中部電力

浜岡原子力発電所
基準津波の策定のうち
プレート間地震の津波評価について
(コメント回答)

2021年3月24日

第920回審査会合（2020年11月13日）コメント一覧表

No.1コメント回答（広域の沿岸域を対象とした痕跡再現モデル）

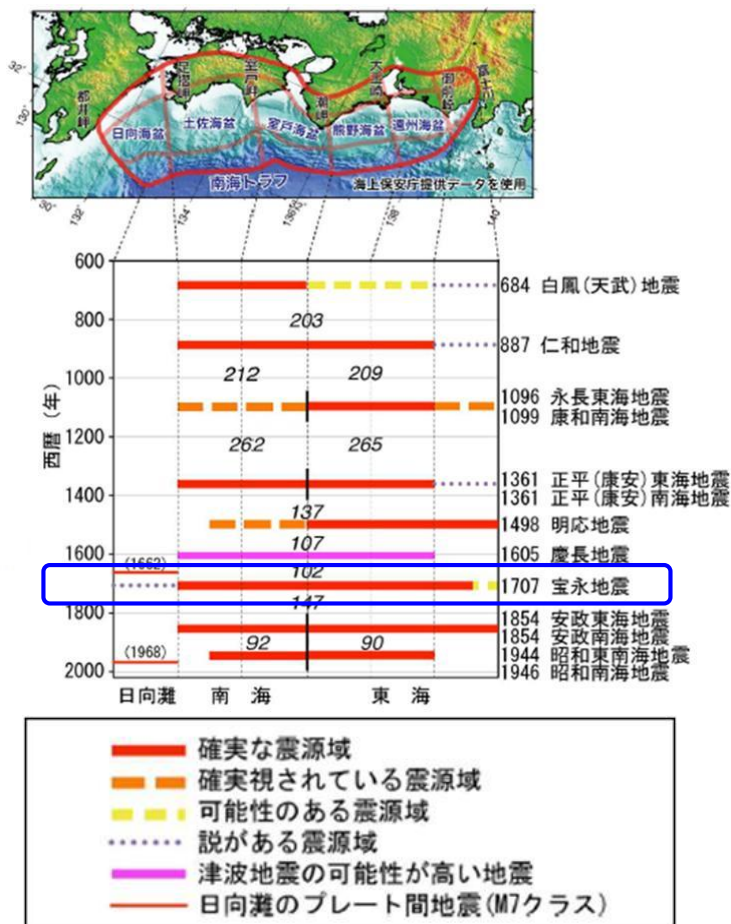
- 痕跡再現モデルについて、敷地が位置する遠州灘沿岸域だけでなく、より広域の沿岸域の津波痕跡を説明できるモデルも検討すること。

- 敷地が位置する遠州灘沿岸域の津波痕跡高を再現した「遠州灘沿岸域の痕跡再現モデル」だけでなく、南海トラフの沿岸域全域で確認されている既往最大規模の宝永地震の津波痕跡高を再現する「南海トラフ広域の痕跡再現モデル」を検討し、両モデルをともに、津波評価のベースとする痕跡再現モデルとすることとした。

- 南海トラフでは、歴史記録から、M8 級の巨大地震が100～200 年間隔で繰り返し発生していることが分かっているとされ、このうち、東海地域・南海地域の震源域が同時に破壊した宝永地震が既往最大規模の地震とされる。(地震調査委員会(2013))
- ここでは、敷地が位置する遠州灘沿岸域の津波痕跡高を再現した「遠州灘沿岸域の痕跡再現モデル」だけでなく、南海トラフの沿岸域全域で確認されている既往最大規模の宝永地震の津波痕跡高を再現する「南海トラフ広域の痕跡再現モデル」を検討する。

遠州灘沿岸域の痕跡再現モデルと南海トラフ広域の痕跡再現モデルとの比較

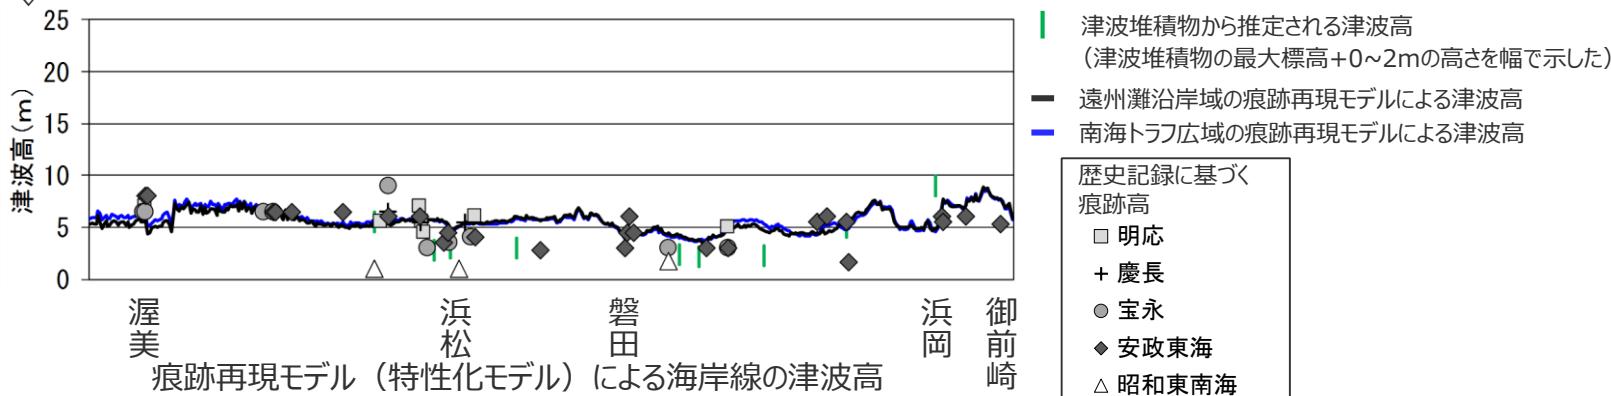
- 痕跡再現モデルについて、敷地が位置する遠州灘沿岸域だけでなく、より広域の沿岸域の津波痕跡を説明できるモデルも検討すること。

- 今回検討した「南海トラフ広域の痕跡再現モデル」と「遠州灘沿岸域の痕跡再現モデル」について、東海地域の大すべり域のすべり量、および、遠州灘沿岸域における津波高を比較した結果、両者はほぼ同じであることを確認した。
- ➔ 敷地影響の観点から、東海地域の震源域の影響が支配的であることを確認した。

東北沖地震において巨大津波が発生した要因

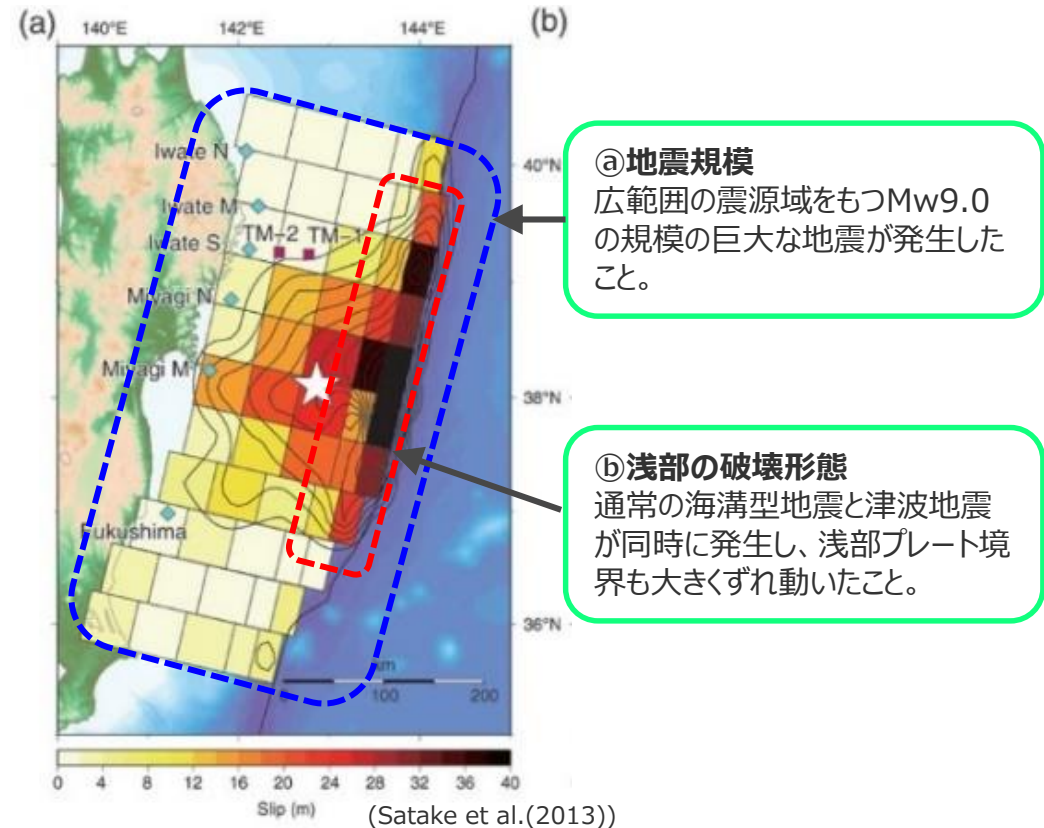
- 検討波源モデルに関して、痕跡再現モデルとの関係を踏まえてどのような考え方で設定したかが分かるように示すこと。また、日本海溝において検討されたMw9クラスの津波評価の手法でも検討すること。

- 中央防災会議(2011)によると、東北沖地震において巨大津波が発生した要因として、①地震規模（広範囲の震源域をもつMw9.0の規模の巨大な地震が発生したこと）と、②浅部の破壊形態（通常の見溝型地震と津波地震が同時に発生し、浅部プレート境界も大きくずれ動いたこと）とが挙げられている。
- 検討波源モデルでは、これら東北沖地震において巨大津波が発生した要因を不確かさとして保守的に考慮することとした。

遠州灘沿岸域の痕跡再現モデル

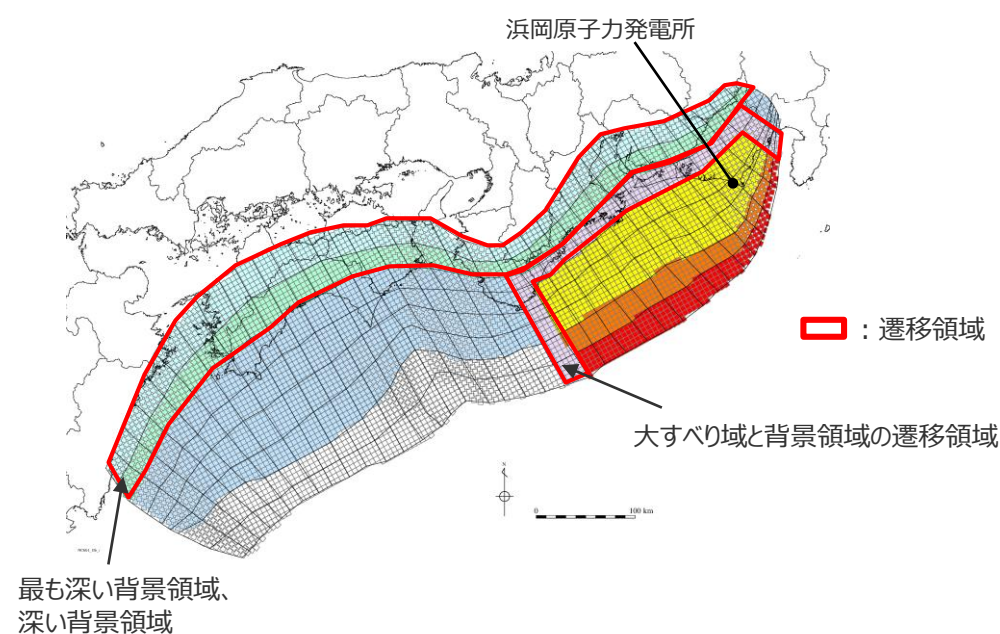
No.3コメント回答（遷移領域を設けたモデル設定の妥当性）

- 津波波源としての特性を主要なパラメータで表す特性化波源モデルでは、実際には連続的に変化する断層のすべり量分布を、不連続的に変化するすべり量分布に特性化するのが一般的である。
- 特性化に伴う平面的なすべり量分布の不連続は、津波の数値シミュレーションの安定性に影響を与える可能性があることから、遠州灘沿岸域の痕跡再現モデルおよび検討波源モデルAでは、遷移領域として、隣り合う領域の境界部に中間的なすべり量を持つ領域を設定し、段階的なすべり量分布となるように配慮した。
- 遷移領域は、大すべり域と背景領域の境界部（大すべり域と背景領域の遷移領域）、および、背景領域と断層下端との境界部（深い背景領域、最も深い背景領域）に設定した。

敷地の津波堆積物の堆積標高

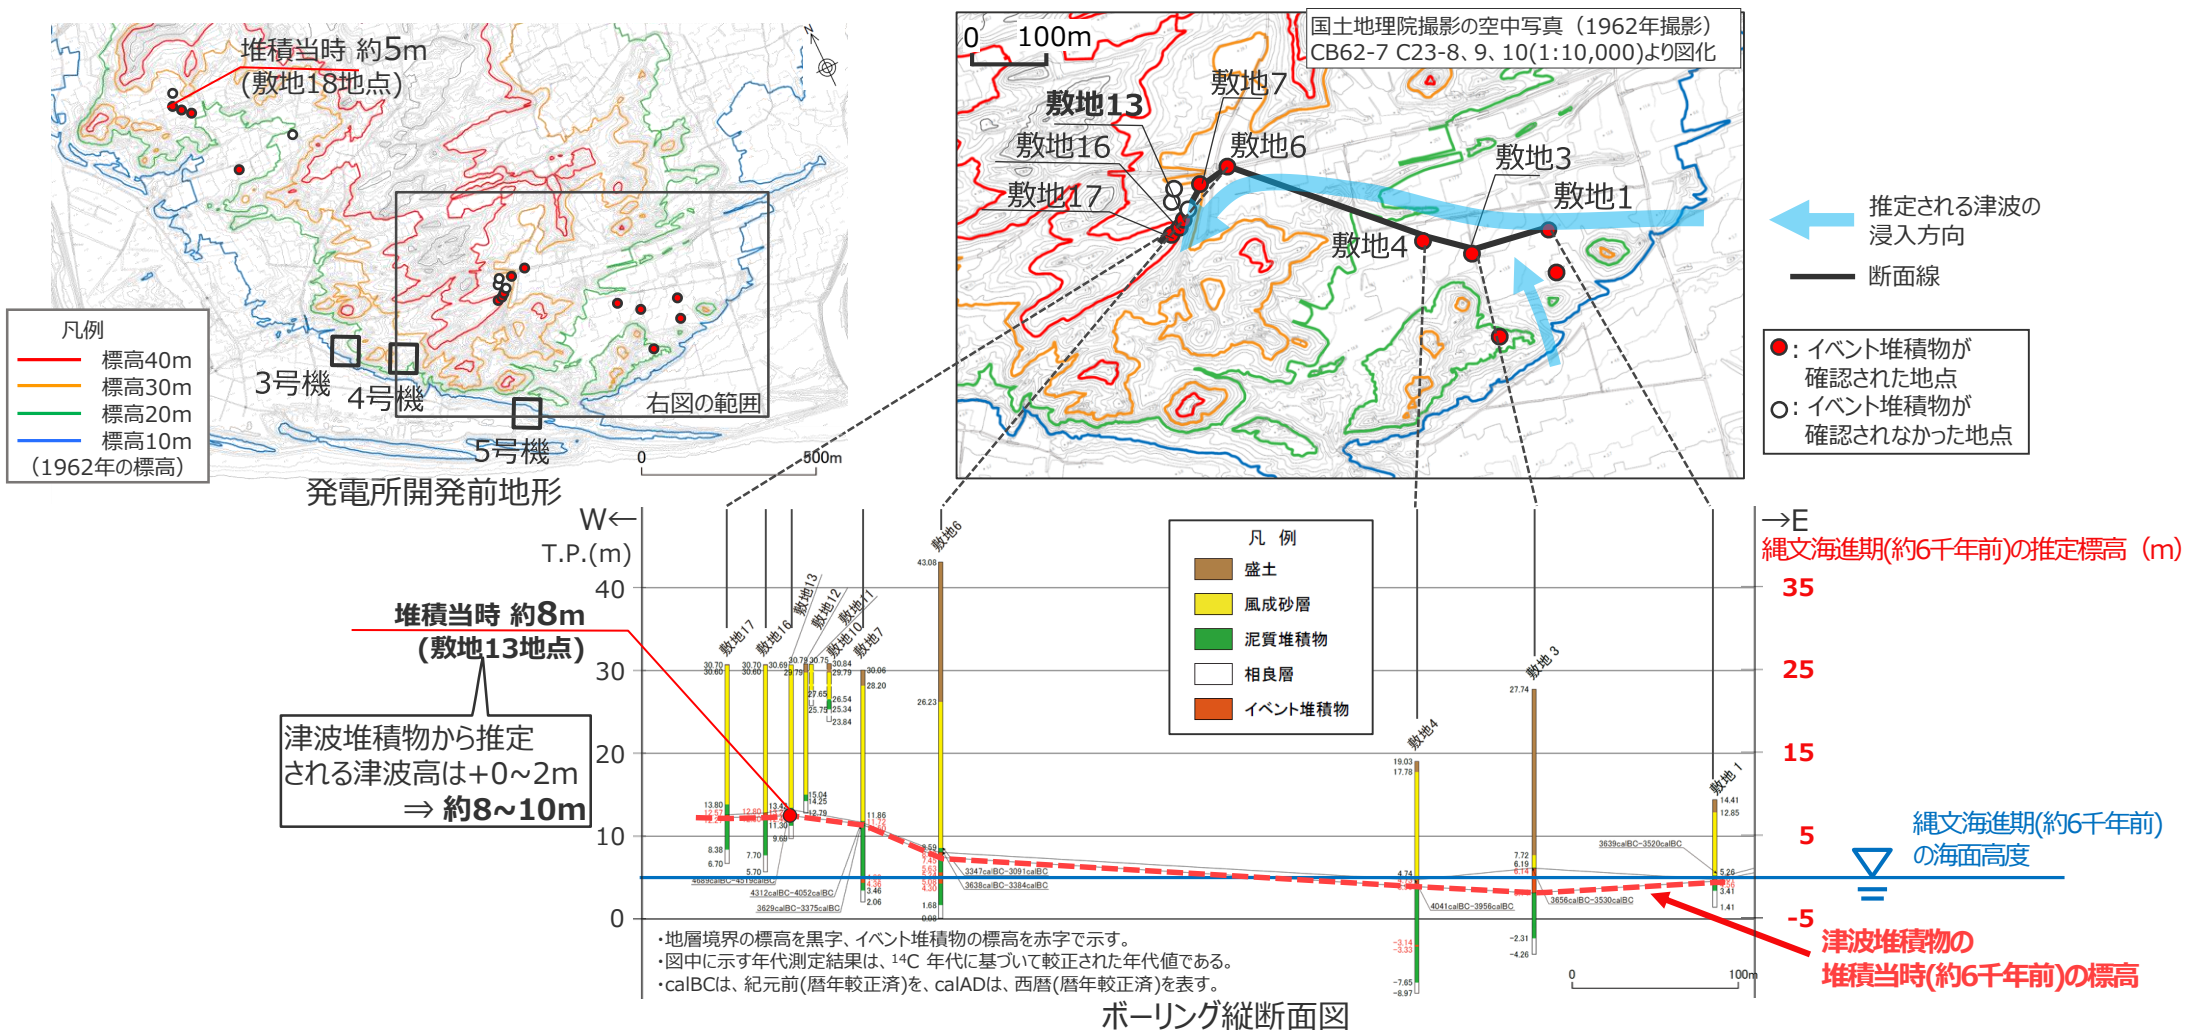
No.4コメント回答（敷地の津波堆積物の堆積標高に関する確認）

- 津波堆積物に関する現地調査において、津波堆積物と評価した約6千年前のイベント堆積物のうち、敷地東側の敷地13地点のイベント堆積物の標高が最も高く、堆積当時の約6千年前の海面高度は現在の海面よりも約5m高かったことを考慮すると、堆積当時の標高は約8m。
- 津波堆積物から推定される津波高は、東北沖地震等による津波の最大遡上高と津波堆積物の分布標高の差が約0~2mであることを踏まえ、約8~10m程度と推定される。
- なお、現在の地形を用いて計算した痕跡再現モデルによる発電所地点の津波計算結果は、約6mとなっている。
